“発電用原子炉施設の廃止措置計画における安全評価基準：20XX”

公衆審査 糸井達哉 様ご意見への回答

一般社団法人 日本原子力学会
標準委員会

公衆審査 落合兼寛 様ご意見への回答

図 H.3—爆発に関する評価事象検討ツリー

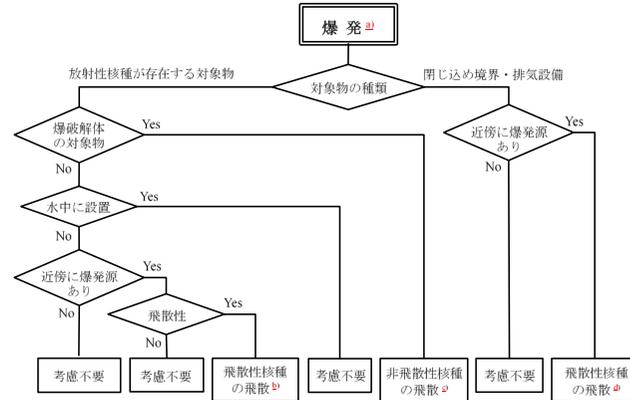
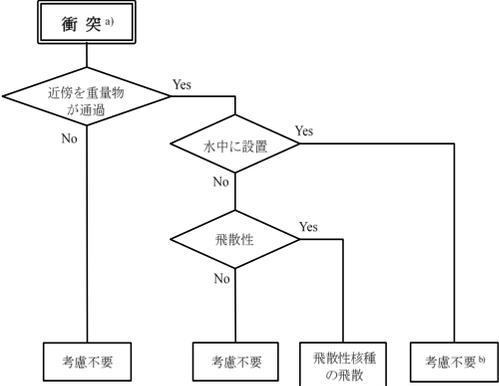
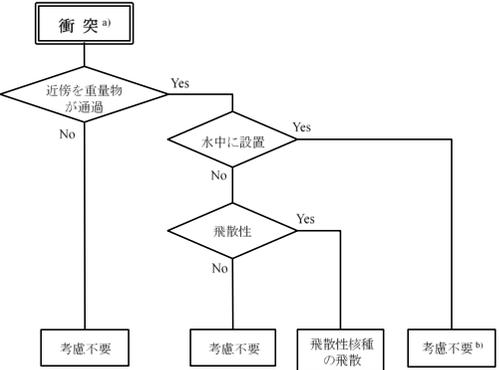
ご意見		回答
ご意見箇所	内容	
附属書 J (136 ページ) (続き)	<落合様> 【懸念事項】 ② 炉内構造物の地震を起因事象とする事故の対策として、「表J.4－概略評価に基づく公衆被ばくの観点からの廃止措置工場のリスク及び安全確保対策の検討例 (2/6)」を参考とすると、基準地震動Ssに対して、作業中止などの人的な対策に加えて、切断時の廃棄物等を収納した容器の破損を防止すること、破損が防止できない場合は、建屋排気装置の停止または仮設循環型換気設備による空気浄化を保証することになり、何れの対策においても、廃止措置時に耐震Sクラスの建物が必要となると思われます。	懸念事項②の前半でご指摘いただいた換気設備等の耐震クラスの設定については、懸念事項①で回答させていただいたとおり、想定事象ごとに飛散条件を設定した詳細評価の結果に基づいて判断することになると考えます。
附属書 J (136 ページ)	<落合様> ③ 附属書H「最大想定事故の選定方法」に、(津波と同様な)「地震に関する評価事象検討ツリー」を記載して頂けると、基準地震動Ssに対する対策の検討に有効と考えます。	懸念事項②の後半の附属書 H に関するご指摘については、地震の随伴事象として、火災 (図 H.2)、爆発 (図 H.3)、落下 (図 H.4)、衝突 (図 H.5)、動的機器の機能喪失 (図 H.6)、外部電源の喪失 (図 H.9)、津波・洪水 (図 H.10) が考えられ、地震によって起こる事象がこれらに含まれるため記載を省略しておりました。しかし、図 H.2～図 H.6、図 H.9、図 H.10 に注記として“内的要因及び地震を含む外的要因によって発生する事象を考慮する”ことを記載し、地震との関係を明示することとします。

注^{d)} 内部要因及び地震を含む外部要因によって発生する爆発を考慮する。
 注^{a)} 近傍で爆発が起きた場合、衝撃、爆風などによって飛散性核種が飛散すると仮定する。
 注^{b)} 爆破解体物の誤爆破、異常爆破を仮定する。
 注^{c)} 近傍で爆破が起きた場合、衝撃、爆風などによって閉じ込め境界の損傷、動的機器の機能停止が起こると仮定する。

地震に関する
記載の追加

図 H.10—津波・洪水に関する評価事象検討ツリー

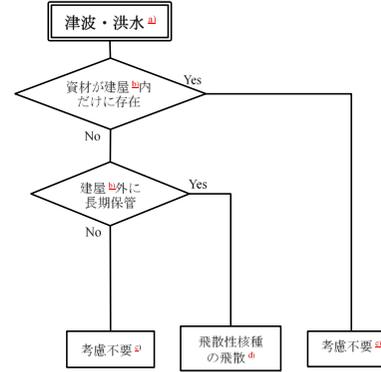
ご意見		回答
ご意見箇所	内容	
附属書 H 図 H.10 (p130) → (p126~p134)	<p><糸井様></p> <p>2. 附属書 H「原子力施設は、津波・洪水の被害を受けない地点に設置するため、建屋内に存在する資材はその影響を受けない。」という記載は、原子力施設が海岸近くに設置されていることを踏まえると適切ではないのではと考えます。記載の削除を含めて再検討が必要ではないでしょうか。</p>	<p>附属書 Hの図 H.2～図 H.10については、事象検討フローの例示として電中研ハンドブックから転載した内容としており、ご指摘いただきました図 H.10は発電所が津波・洪水による影響を受けない場合の例となっております。</p> <p>廃止措置時の事象は内部要因、外部要因に加えて人為事象も含め多義に渡ることから網羅的な事象抽出の体系化が課題となっており、最大想定事象の抽出の手順について初回改定までに整備することを考えていました。しかし、今回のコメントを受け、図 H.10（津波・洪水）及び地震に関する記載を見直すこととします。</p>

公衆審査版	反映版	備考
<p>(p130)</p> <pre> graph TD A[津波・洪水] --> B{資材が建屋内 だけに存在} B -- Yes --> C[考慮不要^㉑] B -- No --> D{建屋外に 長期保管} D -- Yes --> E[飛散性核種 の飛散^㉒] D -- No --> C </pre> <p>注^㉑ 保管物の建屋外での移送中に、津波・洪水が同時に生じる確率は極めて小さいと仮定する。 注^㉒ 津波・洪水の被害を受ける可能性ある地点に長期保管する場合には、飛散性核種の漏えいを仮定する。 注^㉓ 原子力施設は、津波・洪水の被害を受けない地点に設置するため、建屋内に存在する資材はその影響を受けない。</p> <p>図 H.10—津波・洪水に関する評価事象検討ツリー</p> <p>出典：廃止措置工事環境影響評価ハンドブック（第3次版）[1] p113，一部変更</p>	<p>(p131)</p> <pre> graph TD A[津波・洪水^㉑] --> B{資材が建屋^㉒内 だけに存在} B -- Yes --> C[考慮不要^㉑] B -- No --> D{建屋^㉒外に 長期保管} D -- Yes --> E[飛散性核種 の飛散^㉒] D -- No --> C </pre> <p>注^㉑ 地震を含む外部要因によって発生する事象を考慮する。 注^㉒ 建屋とは津波防護機能を有すると判断できる建屋をいう。 注^㉓ 保管物の建屋外での移送中に、津波・洪水が同時に生じる確率は極めて小さいと仮定する。 注^㉔ 津波・洪水の被害を受ける可能性ある場所に長期保管する場合には、原則として飛散性核種の漏えいを仮定する。 注^㉕ 津波防護機能を有すると判断できる建屋内にすべての資材が存在する場合は、津波・洪水の影響を受けないとする。</p> <p>図 H.10—津波・洪水に関する評価事象検討ツリー</p> <p>出典：廃止措置工事環境影響評価ハンドブック（第3次版）[1] p113，一部変更</p>	<p>津波・洪水に関する記載の見直し</p>

注^{a)} 地震を含む外部要因によって発生する事象を考慮する。
 注^{b)} 建屋とは津波防護機能を有すると判断できる建屋をいう。
 注^{c)} 保管物の建屋外での移送中に、津波・洪水が同時に生じる確率は極めて小さいと仮定する。
 注^{d)} 津波・洪水の被害を受ける可能性ある場所^{d)}に長期保管する場合には、原則として飛散性核種の漏えいを仮定する。
 注^{e)} 津波防護機能を有すると判断できる建屋内にすべての資材が存在する場合は、津波・洪水の影響を受けないとする。

津波・洪水に関する記載の見直し
